A4 met Vaart !!

Delft, 8 mei 2010
Betreft: OTB A4 Delft-Schiedam
Bijlagen: dwarsprofielen

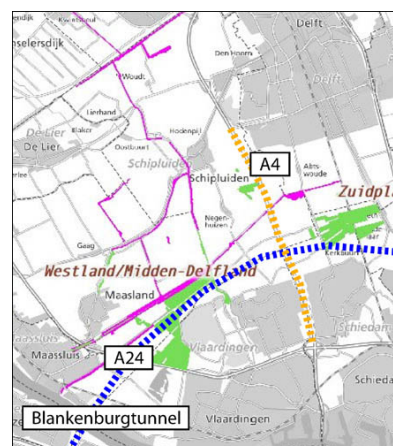
Hij stelde dat de A4 met Vaart slechts 700m. meerwaarde resp. langere lengte t.o.v. de huidige tunnel tussen Schiedam en Vlaardingen zou hebben.

Hierdoor diende deze tunnel (weliswaar hierdoor 'ook de zijne') uitgevoerd te worden in een onbetaalbaar en zeer kostbaar ontwerp n.l. 4 buizen met elk 2 banen. Daardoor werd de A4 met Vaart buiten spel gezet en in een bijzonder ingewikkeld bijna niet te volgen vergelijk getrokken. Namelijk de argumenten blijken niet waar of gelden niet meer; dus de bijbehorende getallen zijn hierdoor achterhaald. Dit is dan ook inmiddels door de minister en zijn diensten erkend en herzien, doch vooral door de veronderstelde vertraging vond men hierin geen aanleiding een grondig objectief vergelijk toe te staan op basis van de huidige plangegevens.
